**AVIS RELATIF À LA PROTECTION
CONTRE LES EVENTUELS EFFETS NOCIFS ET NUISANCES
PROVOQUÉS PAR LES RAYONNEMENTS NON IONISANTS
GÉNÉRÉS PAR DES ANTENNES ÉMETTRICES STATIONNAIRES**

Commune : LIEGE - Exploitant : ORANGE

Référence exploitant : 150L1_2 / 32150L1_1 / 42150L1_1 / 52150L1_1

Rapport n° 3297 / 2024

Figure 1 : Vue en plan des lieux de séjour et des points de contrôle

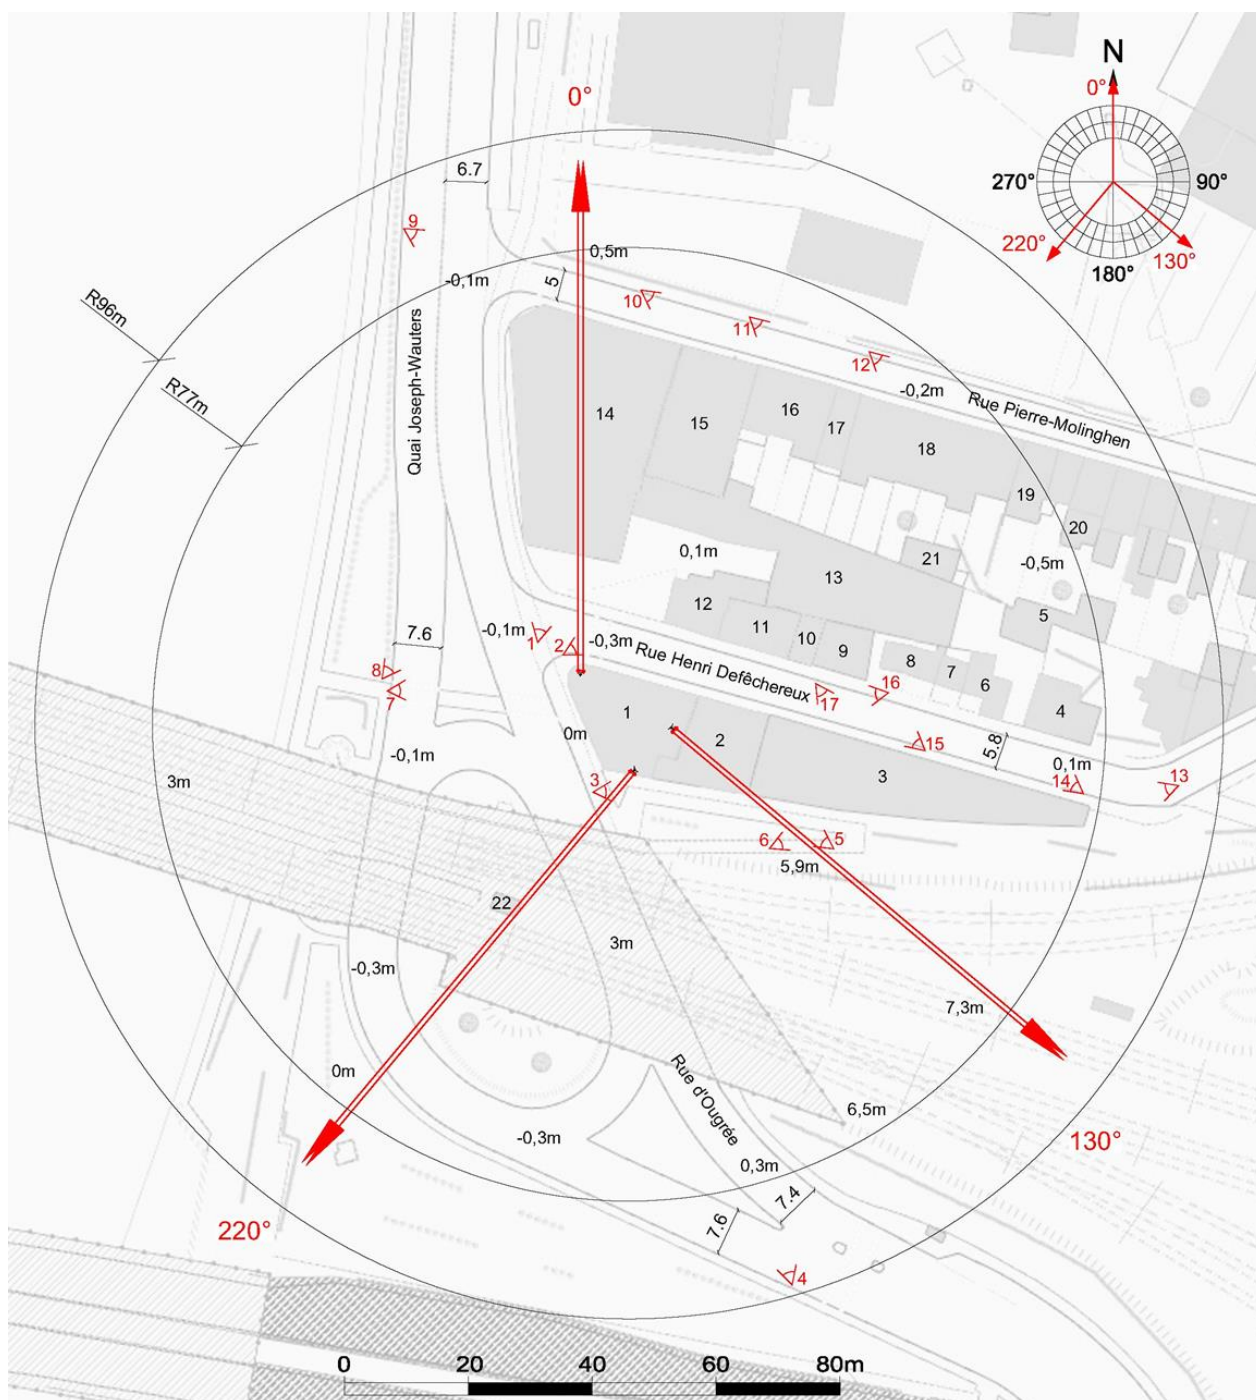
Les fréquences d'émission, la puissance rayonnée par chacune des antennes et leur gain permettent de déterminer le rayon de la zone à analyser. Tout dépassement de la limite par installation est exclu en dehors de cette zone. Le tableau 2 reprend les 35 LS² pour lesquels l'indice d'exposition est le plus élevé. Les différentes colonnes indiquent :

- le numéro du point de contrôle repris sur un des plans de la figure 1;
- le numéro du LS dans lequel se trouve le point de contrôle de la 1^{ère} colonne ;
- l'atténuation d'obstacle prise en compte pour le calcul de l'indice d'exposition dans le LS ;
- le résultat du calcul de l'indice d'exposition.

N° point de contrôle	LS	Atténuation (dB)	Indice d'exposition relatif à la limite par installation IE_i
38	LS14	3,0	0,889
39	LS14	3,0	0,755
40	LS14	3,0	0,444
6	LS2	3,0	0,227
42	LS14	3,0	0,207
43	LS14	3,0	0,195
41	LS14	3,0	0,193
20	LS6	3,0	0,183
22	LS7	3,0	0,178
13	LS3	3,0	0,169
44	LS15	3,0	0,149
47	LS15	3,0	0,106
21	LS6	3,0	0,101
14	LS4	3,0	0,100
3	LS1	10,0	0,086
63	LS22	3,0	0,077
60	LS19	3,0	0,074
15	LS4	3,0	0,065
8	LS2	3,0	0,064
18	LS5	3,0	0,064
58	LS18	3,0	0,060
7	LS2	3,0	0,058
45	LS15	3,0	0,050
59	LS18	3,0	0,048
57	LS18	3,0	0,047
10	LS3	3,0	0,046
48	LS16	3,0	0,044
56	LS18	3,0	0,043
54	LS18	3,0	0,042
51	LS16	3,0	0,041
46	LS15	3,0	0,041
11	LS3	3,0	0,037
17	LS5	3,0	0,034
61	LS20	3,0	0,032
16	LS4	3,0	0,030

En ce qui concerne les antennes de l'installation mentionnées dans le tableau 1, la distance maximale à laquelle la limite pourrait être atteinte, à l'extérieur, est égale à 95,1 m. S'il n'y a pas de LS à une distance inférieure, les antennes respectent forcément la limite d'immission.

Dans le cas des LS situés à l'intérieur des bâtiments, une atténuation d'obstacle est prise en compte et il en résulte que la distance maximale à laquelle la limite pourrait être atteinte se réduit à 67,3 m.

Figure 2 : Vue en plan des installations d'antennes dans un rayon de 300 mètres autour de l'installation faisant l'objet de la demande d'avis

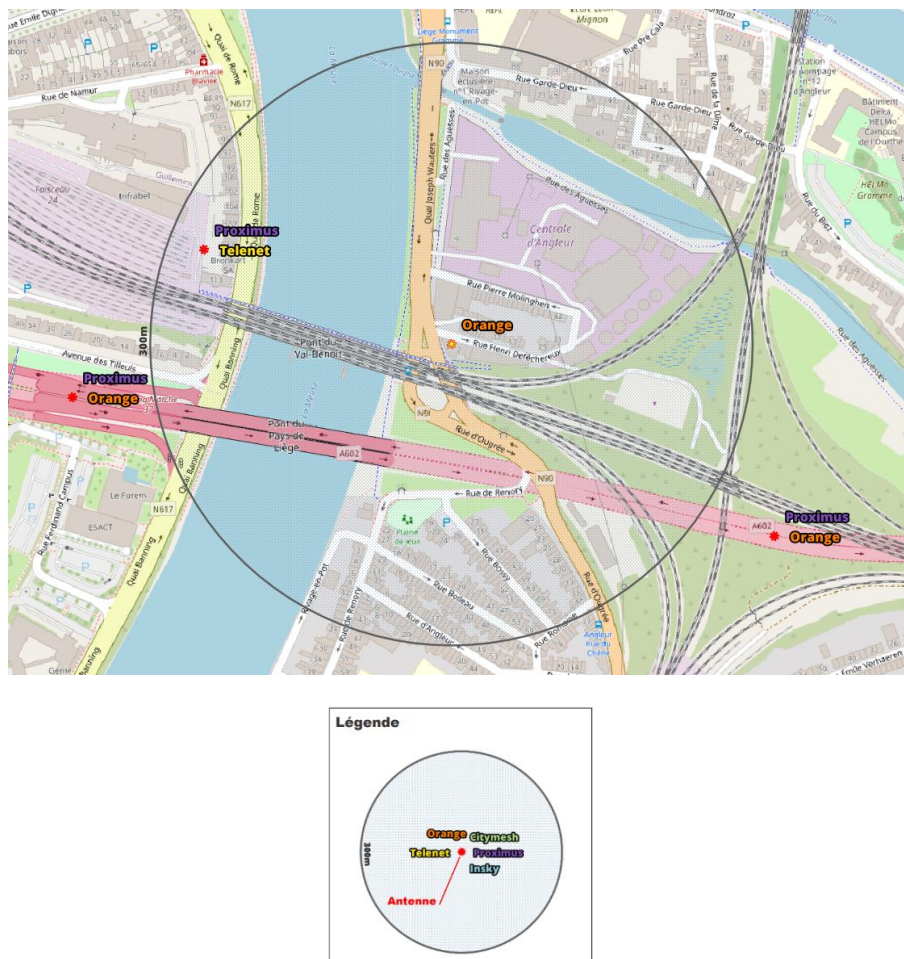
Le plan en projection verticale de la figure 2 indique la localisation des installations d'antennes émettrices stationnaires visées par le décret et situées dans un rayon de 300 mètres autour de l'installation référencée dans le paragraphe 2 et localisée au centre du cercle. Les données de localisation de ces antennes et les avis correspondant sont accessibles via le cadastre en ligne des antennes émettrices stationnaires⁸. Les installations prises en compte dans l'évaluation du respect de la limite cumulative sont les installations d'antennes émettrices déclarées en service par l'exploitant à la date du présent avis, à l'exception de l'installation référencée dans le paragraphe 2 et éventuellement d'autres installations ayant fait l'objet d'une demande d'avis à la même date et qui sont situées à l'intérieur de la zone de 300 mètres de rayon.

- a) il y a au plus 4 installations d'antennes émettrices stationnaires présentes dans la zone d'évaluation de 300 mètres de rayon représentée dans la figure 2, y inclus l'installation référencée dans le paragraphe 2 : la limite cumulative définie à l'article 4, §2 du décret est nécessairement respectée dans les lieux de séjour à l'intérieur de la zone d'évaluation de 300 mètres de rayon ;

- b) il y a exactement 5 installations d'antennes émettrices stationnaires présentes dans la zone d'évaluation de 300 mètres de rayon représentée dans la figure 2, y inclus l'installation référencée dans le paragraphe 2 et il existe, pour 3 ou 4 de ces installations, un avis attestant le respect de la limite abrogée de 3 V/m : la limite cumulative définie à l'article 4, §2 du décret est nécessairement respectée dans les lieux de séjour à l'intérieur de la zone d'évaluation de 300 mètres de rayon ;

- c) dans tous les autres cas, il a été vérifié que la limite cumulative définie à l'article 4, §2 du décret n'est pas dépassée dans les lieux de séjour sur base du nombre d'installations localisées dans la zone d'évaluation de 300 mètres de rayon représentée dans la figure 2, de leur localisation ainsi que des données inscrites dans la figure 1 et au paragraphe 4 du présent avis et dans les avis attestant le respect de la limite par installation ou de la limite abrogée de 3 V/m relatifs aux autres installations reprises dans la figure 2.

Compte tenu des considérations ci-dessus, il apparaît que l'intensité du rayonnement électromagnétique généré, dans les lieux de séjour situés dans un rayon de 300 mètres autour de l'installation référencée dans le paragraphe 2, par l'ensemble des antennes émettrices stationnaires de l'ensemble des exploitants du même site d'antennes émettrices stationnaires respecte la limite fixée à l'article 4, § 2 du décret.
